(株)第一エレクトロニクス 仕様変更のお知らせ

発行日	平成20年5月20日
変更通知 No.	HR0-078-086a-1/1

自動力率調整器の設定スイッチ（ディップスイッチ）の仕様変更のお知らせ

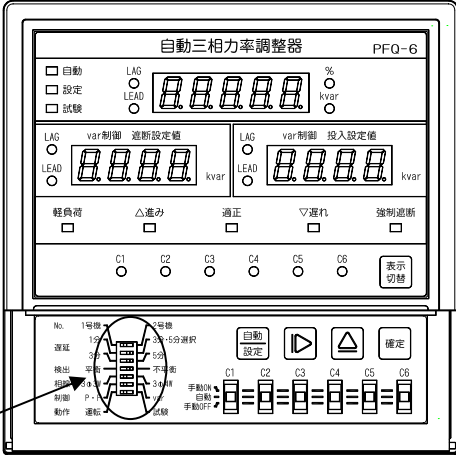
- 変更内容
ディップスイッチの操作部の材質および色変更。

項目	変更前	変更後
部品形式	A6S-7104	A6S-7104-H
メーカー	オムロン株式会社	オムロン株式会社
材質	ポリアミド樹脂	耐熱ポリアミド樹脂
色	オレンジ	白
部品外観		
製品変更部位	 <p>ディップスイッチ</p>

- 識別：製品の識別は行いません。
- 性能：性能に変更はありません。
- 変更理由：部品メーカーによる操作部樹脂の耐熱タイプへの集約化により、従来品が廃止された事によります。
- 切替時期：PFQ-6 平成20年7月より実施致します。
PFQ-3 平成20年8月より実施致します。
